สัญญาจ้างก่อสร้าง  
(ฉบับแก้ไขเพิ่มเติม ครั้งที่ ๑)

สัญญาเลขที่ ๘๗/๒๕๖๑

ตามผู้ว่าจ้างตกลงจ้างและผู้รับจ้างตกลงรับจ้าง ขุดลอกฝายและคลองบ้านท่าน้ำอ้อย หมู่ที่ ๕ ต.ลำสม  
พุง อ.มวกเหล็ก จ.สระบุรี (ตามแบบของ อบจ.สระบุรี) เป็นเงินทั้งสิ้น ๔,๖๑๑,๐๐๐.๐๐ บาท (สี่ล้านหกแสนหนึ่ง  
หมื่นหนึ่งพันบาทถ้วน) ตามสัญญาจ้างก่อสร้าง โดยวิธีประกวดราคาอิเล็กทรอนิกส์ (e-bidding) เลข  
ที่ ๘๗/๒๕๖๑ ลงวันที่ ๖ สิงหาคม ๒๕๖๑ แล้วนั้น บัดนี้คู่สัญญาได้ตกลงแก้ไขเพิ่มเติมสัญญาจ้างก่อสร้างดัง  
กล่าว ดังต่อไปนี้

เรื่อง ขออนุมัติแก้ไขเปลี่ยนแปลงแบบแปลนโครงการขุดลอกฝายและคลองบ้านท่าน้ำอ้อย หมู่ที่ 9 ตำบลลำสมพุง  
อำเภอมวกเหล็ก จ.สระบุรี

### PROFILE, CROSS-SECTION

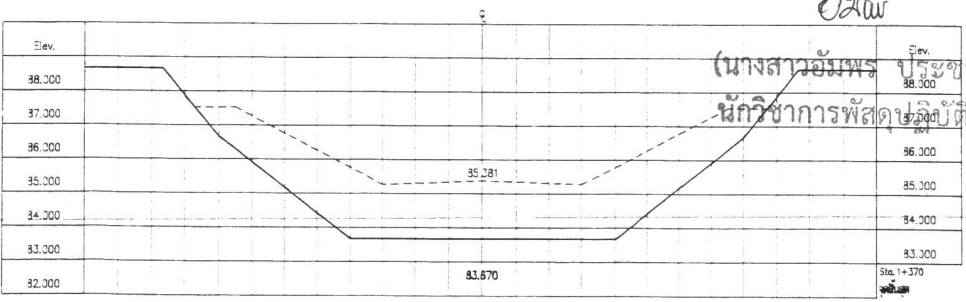
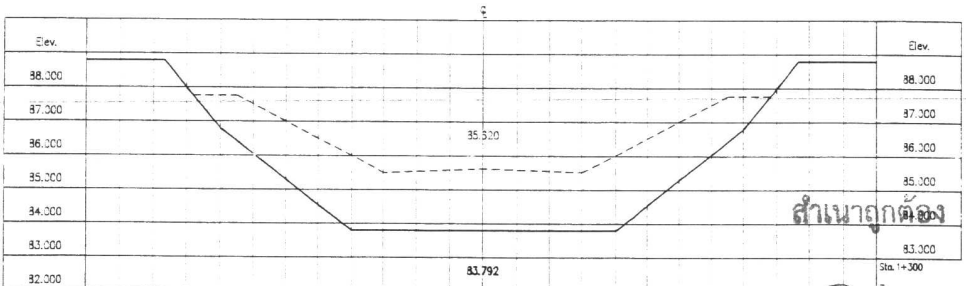
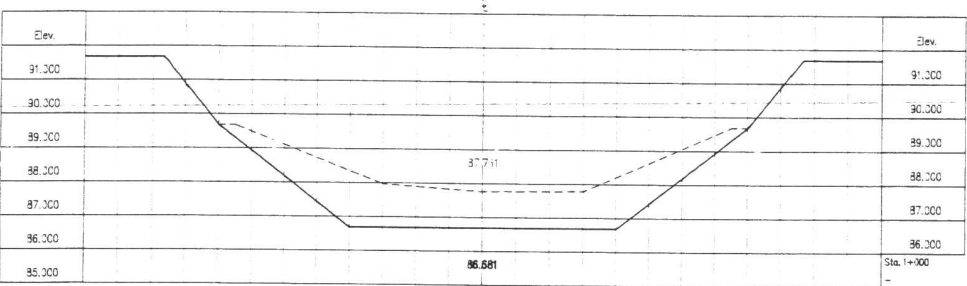
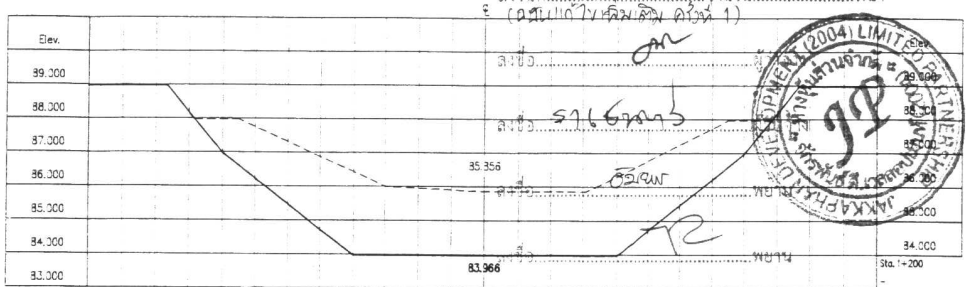
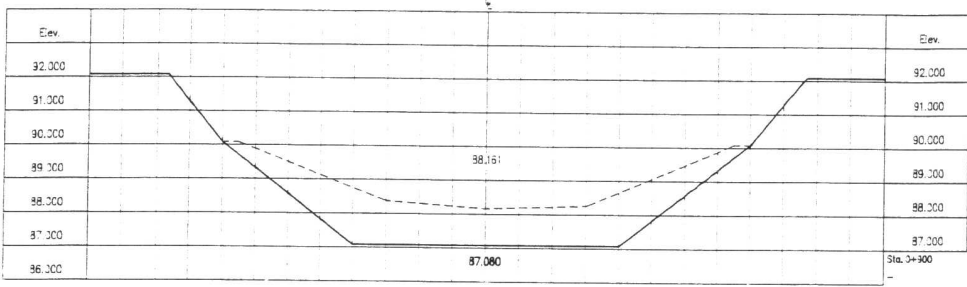
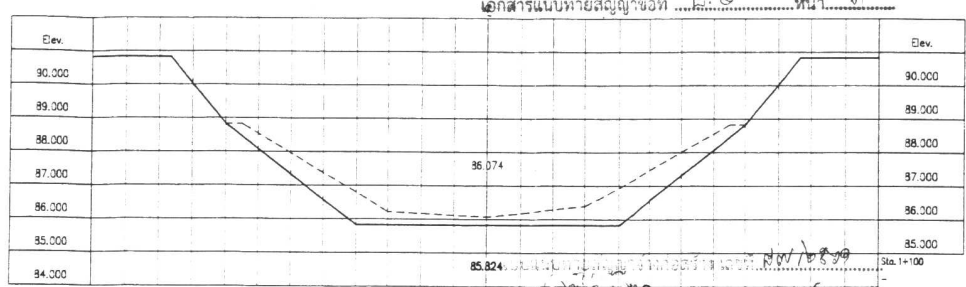
3. ผู้ควบคุมงาน ได้แจ้งผลการตรวจสอบปริมาณดินขุดตามแบบ Profile,Cross-section เพื่อให้คณะกรรมการตรวจรับพัสดุเพื่อพิจารณาอนุมัติ โดยได้ปริมาณดินขุด ดังนี้

- 1) จุดขุดลอกที่ 2 (เดิม) Sta 0+000 ถึง 1+137 ได้ปริมาณดินขุดไม่น้อยกว่า 16,844 ลบ.ม
- 2) จุดขุดลอก (ใหม่) Sta 0+000 ถึง 1+137 ได้ปริมาณดินขุดไม่น้อยกว่า 38,624 ลบ.ม

จากผลการเปรียบเทียบปริมาณดินขุดดังกล่าว นั้น ไม่ทำให้ทางราชการเสียหาย และผู้รับจ้างยินยอมขุดลอกตามปริมาณงานดังกล่าว เนื่องจากปริมาณดินขุดจุดขุดลอกใหม่มากกว่าจุดขุดลอกเดิม ผู้ควบคุมงานจึงเสนอให้คณะกรรมการตรวจรับพัสดุพิจารณาอนุมัติตามแบบ Profile,Cross-section และคณะกรรมการตรวจรับพัสดุได้อนุมัติตามเสนอ รายละเอียดตามบันทึกกองช่าง ที่ สบ 51005/2944 ลงวันที่ 18 ตุลาคม 2561

ผังบริเวณโดยสังเขป

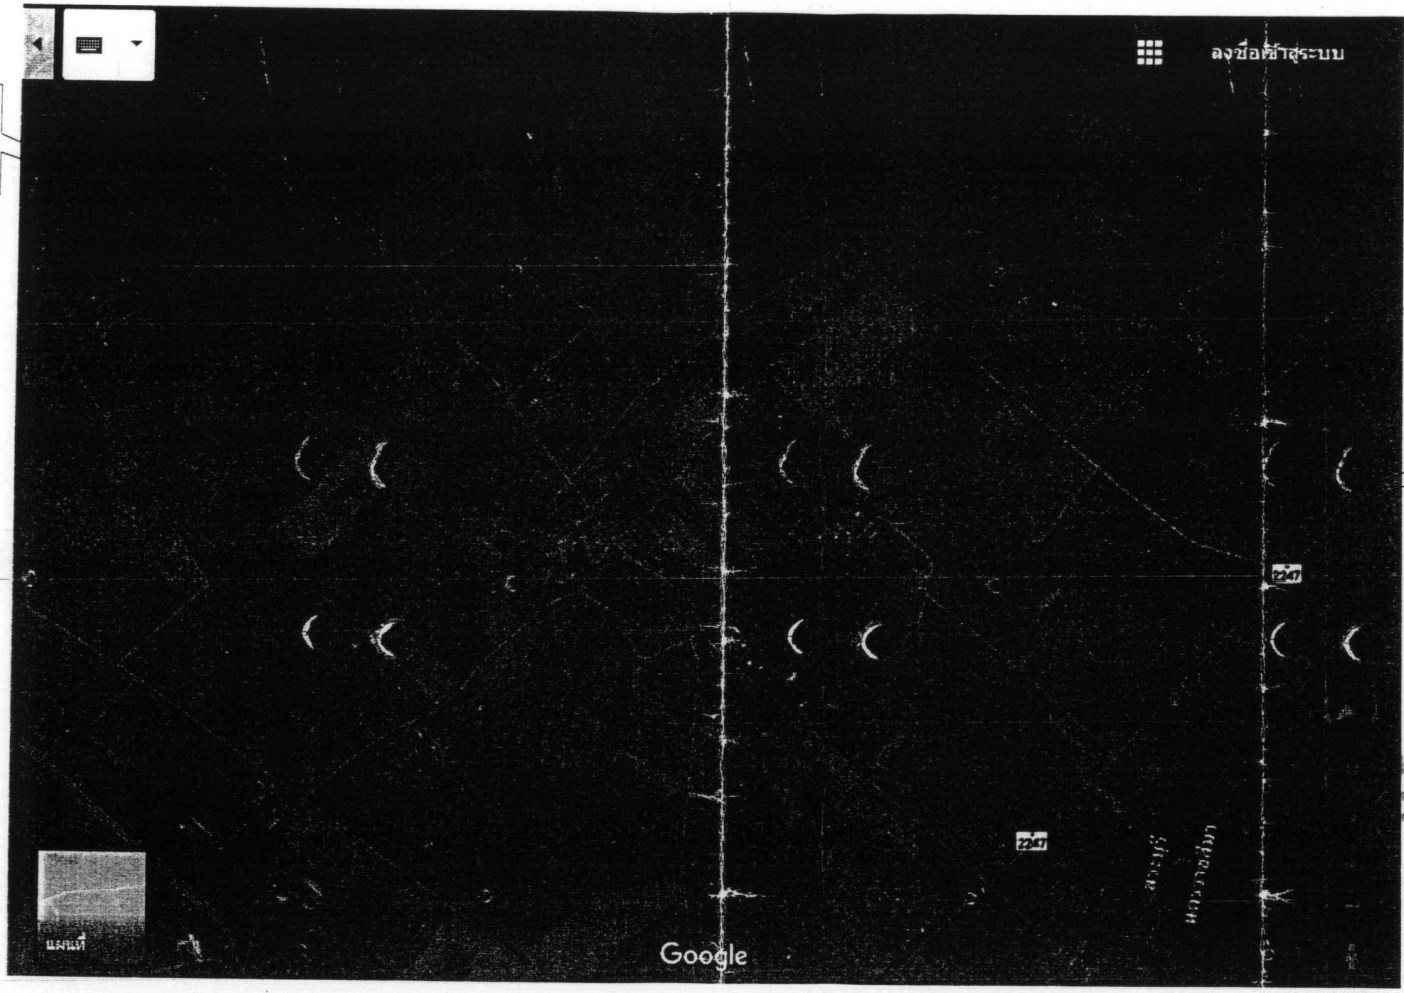
จุดที่ย้ายเลิกการขุดลอก  
Sta. 0+000 - 1+370

จุดที่ขุดลอกใหม่  
Sta. 0+000 - 1+370

โครงการ ขุดลอกฝายและคลองบ้านน้ำอ้อย  
สถานที่ บริเวณฝายบ้านน้ำอ้อย หมู่ที่ 9 ตำบลลำมะตอง อ.มวกเหล็ก จ.สระบุรี  
วัตถุประสงค์ ย้ายจุดที่ย้ายเลิกการขุดลอก Sta. 0+000 - 0+1370 มาจุดขุดลอกใหม่ Sta. 0+000 - 0+1370

# ผังบริเวณโดยสังเขป

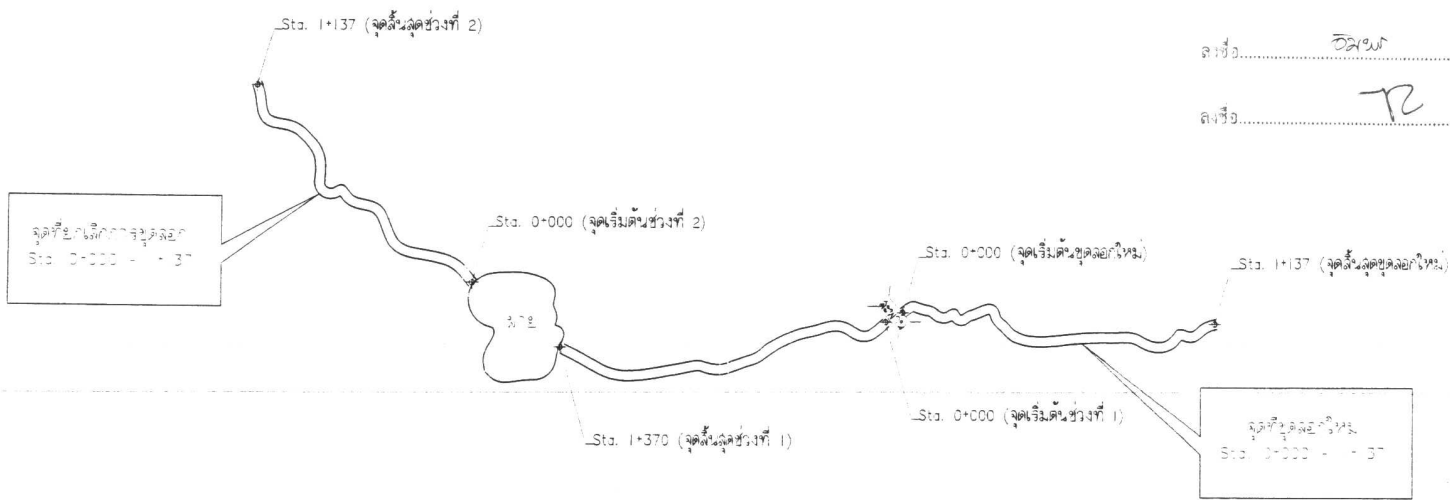
โครงการ ขุดลอกฝายและคลองบ้านท่าน้ำอ้อย  
 สถานที่ บริเวณฝายบ้านท่าน้ำอ้อย หมู่ที่ ๑ ตำบลลำลมพุง อ.มวกเหล็ก จ.ลพบุรี  
 วัตถุประสงค์ ย้ายจุดที่ย้ายแกนการขุดลอกช่วงที่ 2 Sta. 0+000 - 1+137 มาจุดขุดลอกใหม่ Sta. 0+000 - 1+137
